## ホースリール用スイベルジョイント部定期交換推奨の件

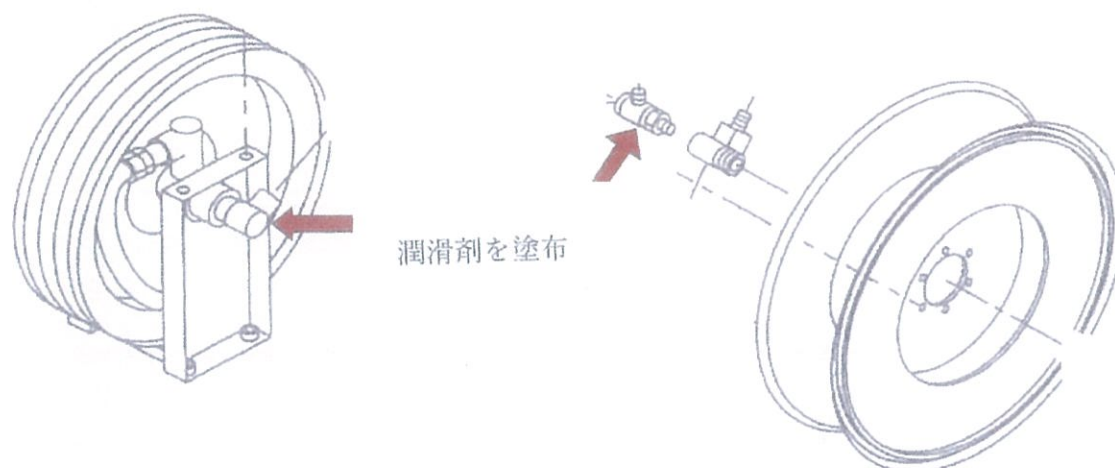
当社移動式クレーン車輛の油圧ホースリール用スイベルジョイント（回転継手）より作動油が、にじむように漏れるとの報告があります。

スイベルジョイント（回転継手）が使用状況により固着や外部油漏れ等が発生する場合がありますので、定期的な交換を推奨いたします。

（油圧ホースリールは、ブーム伸縮用及び補助ジブ作動用として使われています。）

ブーム伸縮用ホースリール

補助ジブ作動用ホースリール

使用後 2 年毎の交換をお勧め致します。又点検等で異常が確認されたものは、交換をお願いします。

環境条件等でのシビアコンディションで使用されるお客様は、月例点検又は 100 時間点検でスイベルジョイント回転部位に固着防止、錆防止用に潤滑剤を塗布願います。
